MUNICIPALIDAD DE PUERTO CORTÉS
CORTÉS, HONDURAS, CENTRO AMÉRICA
Tel. 2665-8000
www.ampuertocortes.hn

A las compañías que retiraron las Bases de Licitación Pública Nacional **LPN-MPC-GT-05-2025 “PLAZA DEL EMPRENDEDOR, BARRIO LA CURVA, PUERTO CORTÉS, CORTÉS, HONDURAS”**, se les a conocer lo siguiente:

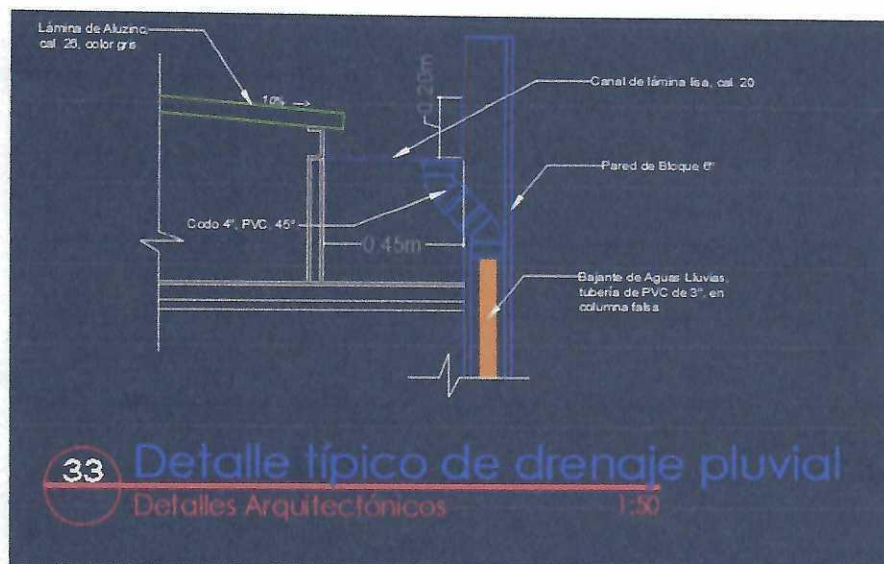
19. En el plano 15/21 se indica los sag rod con varilla $3/8''$ y en formato de $1/2''$, que especificación debemos considerar en el costo.

R/= Se adjunta nuevo cuadro de oferta.

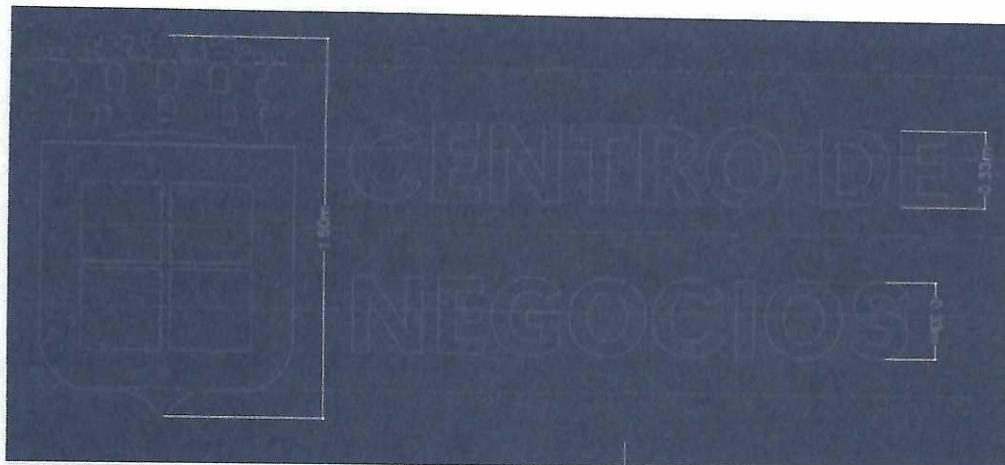
27. No hay plano de prolongación de media tensión, donde se pueda medir la longitud de la acometida, no hay plano con cotas para determinar la longitud de las acometidas hacia los paneles. Suministrar plano acotado o autocad por favor.

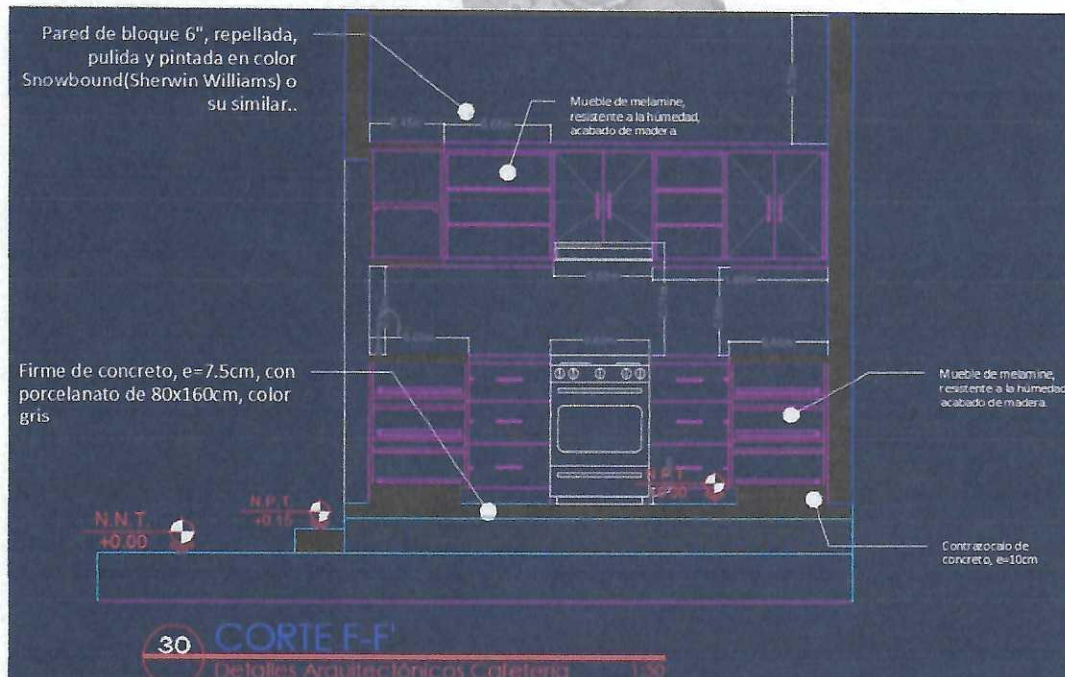
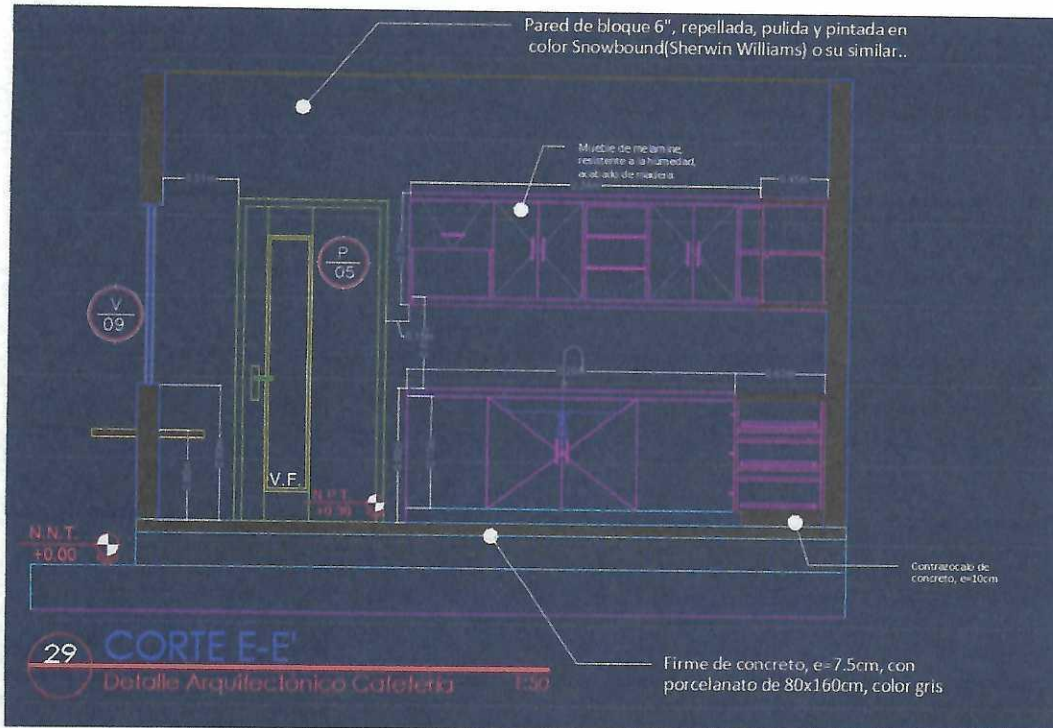
33. Suministrar las dimensiones o cotas de los muebles en cafetería y cocineta, en los planos enviados no están reflejadas todas las cotas.

30. CORTE G-G

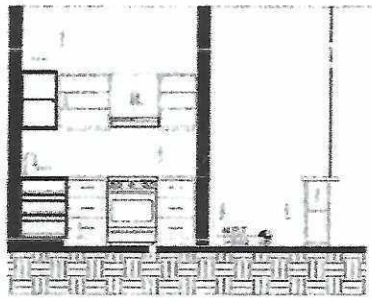
28. Suministrar planos en autocad por favor
29. En el plano 17/21 aparece este detalle del mueble de cocineta, en donde se ve el mueble de atención, este mueble de atención se debe incluir en nuestros costos?, en que ítem debe incluirse, en los planos no hay detalle con dimensiones del mismo, por lo que si debemos incluirlos favor suministrar detalle con dimensiones

R/= No se deberá incluir.
